Verslag huishoudelijke elektrische installatie op laagspanning en zeer lage spanning

Referentie: **006-20261028-03**	Datum controle: **28/10/2026**
Keurder: **006**

Eigenaar:		EAN-code:	**541448820057236689**
Adres installatie:	**Kleine Reesdijk 74, 2300 - Turnhout**	Nummer teller(s):	**1sag3105238129**
		Distributienetbeheerder installatie:	**Fluvius**

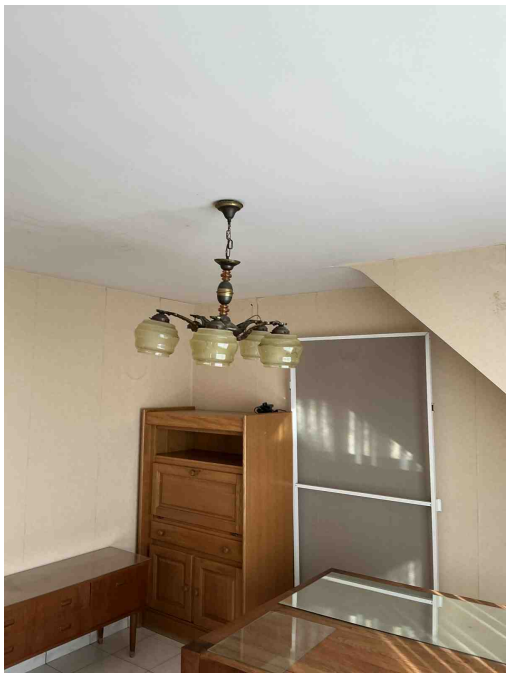
T24 - Het gebruik van elektrische machines of toestellen van klasse 0 en 0I is verboden. (Boek 1, Onderafdeling 4.2.4.3)
Opmerking: O.a. eetkamer, inkom, woonkamer , slaapkamer 1

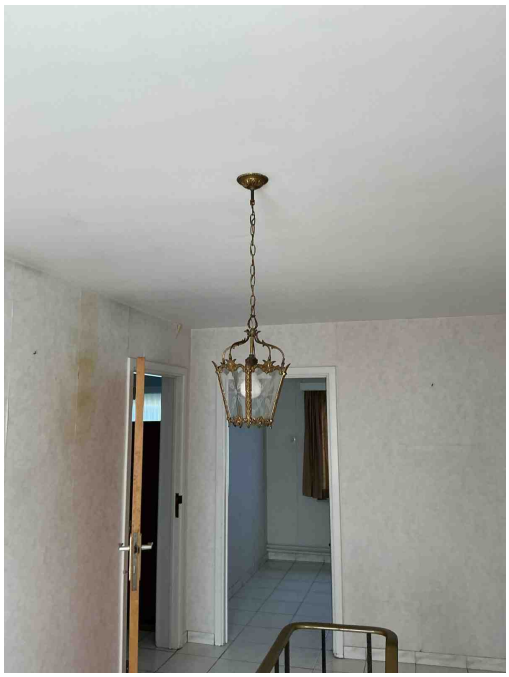
T24 - Het gebruik van elektrische machines of toestellen van klasse 0 en 0I is verboden. (Boek 1, Onderafdeling 4.2.4.3)
Opmerking: O.a. eetkamer, inkom, woonkamer , slaapkamer 1

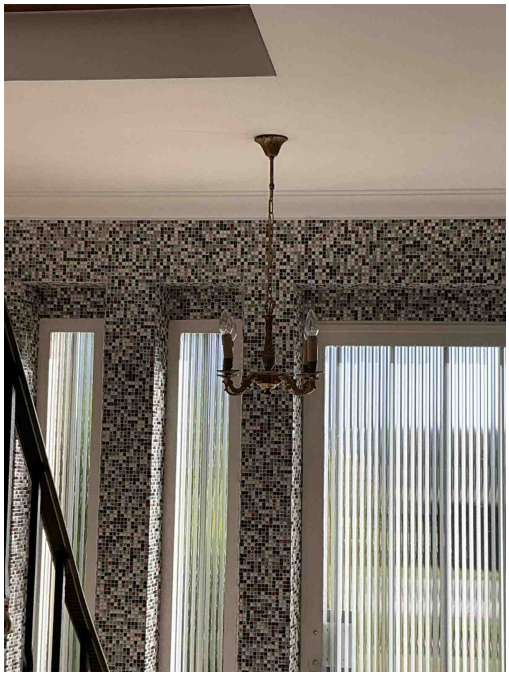
T24 - Het gebruik van elektrische machines of toestellen van klasse 0 en 0I is verboden. (Boek 1, Onderafdeling 4.2.4.3)
Opmerking: O.a. eetkamer, inkom, woonkamer , slaapkamer 1

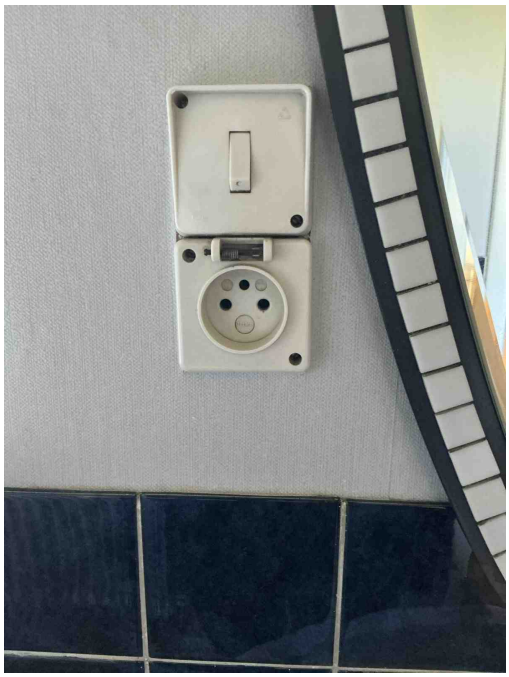
B26 - Het elektrisch bord kon niet gedemonteerd worden (Boek 1: 5.3.5.1).
Opmerking: O.a. bord1, Penautomaten zitten vast

B06 - Het elektrisch verdeelbord heeft niet de minimale beschermingsgraad IPXX-B in een gewone ruimte (Boek 1: 4.2.2.3).
Opmerking: O.a. bord1

B17 - De voedingsspanning is niet op elk bord vermeld (Boek 1: 3.1.3.3).
Opmerking: O.a. bord1

B04 - De aanduiding van de kringen, klemmen en/of schakelapparatuur ontbreekt, is onjuist of is onvolledig (Boek 1: 3.1.3.1/5.1.6.1).
Opmerking: O.a. bord1

D08 - De nodige markeringen op de beveiligingstoestellen ontbreken of zijn onleesbaar (Boek 1: 5.3.5.5).
Opmerking: O.a. Penautomaten in bord1

B30 - De houder van de beveiliging in een huishoudelijke ruimte is niet voorzien van aangepaste kalibreerelementen (Boek1: 5.3.5.5).
Opmerking: O.a. bord1

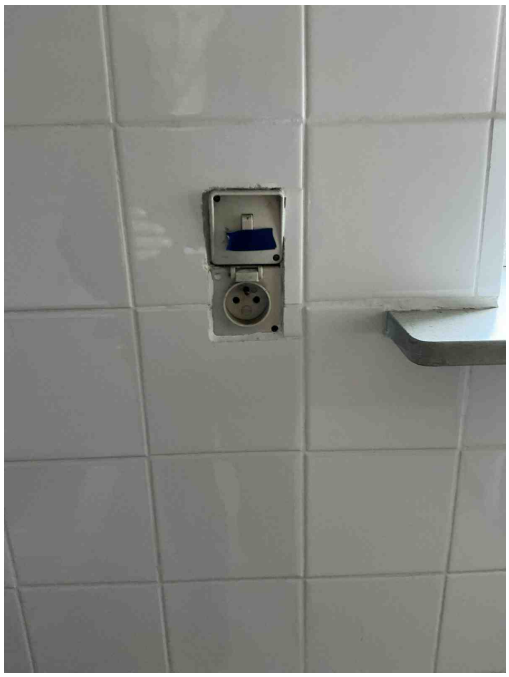
T11 - De contactdozen waarvan de toegekende stroomsterkte maximaal 16A en de toegekende spanning maximaal 250V bedraagt en niet bedoeld zijn voor de voeding van een of meerdere verbruikstoestellen voor een specifiek doel en niet geplaatst zijn in of op schakel- en verdeelborden, beschikken niet of IPXX-D (incl. gemeenschappelijke delen residentieel geheel) (Boek 1: 4.2.2.3/5.3.5.2).
Opmerking: O.a. garage , badkamer , wasplaats

T09 - Bepaalde contactdozen en/of schakelaars zijn beschadigd (Boek 1: 1.4.1.3).
Opmerking: O.a. garage, badkamer , wasplaats

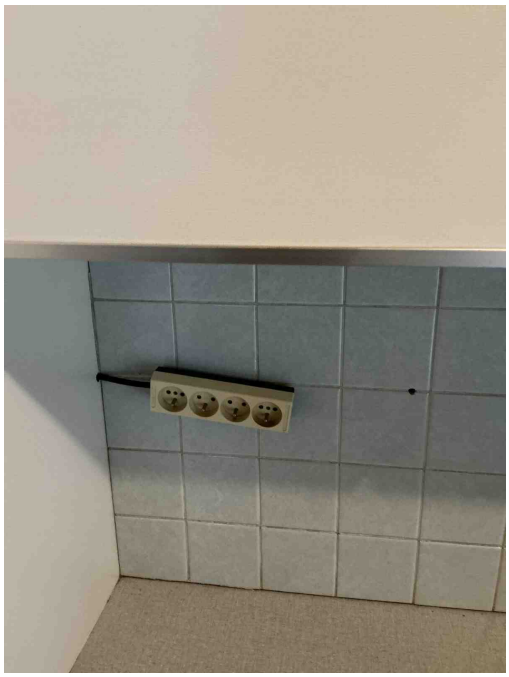
T11 - De contactdozen waarvan de toegekende stroomsterkte maximaal 16A en de toegekende spanning maximaal 250V bedraagt en niet bedoeld zijn voor de voeding van een of meerdere verbruikstoestellen voor een specifiek doel en niet geplaatst zijn in of op schakel- en verdeelborden, beschikken niet of IPXX-D (incl. gemeenschappelijke delen residentieel geheel) (Boek 1: 4.2.2.3/5.3.5.2).
Opmerking: O.a. garage , badkamer , wasplaats

T09 - Bepaalde contactdozen en/of schakelaars zijn beschadigd (Boek 1: 1.4.1.3).
Opmerking: O.a. garage, badkamer , wasplaats
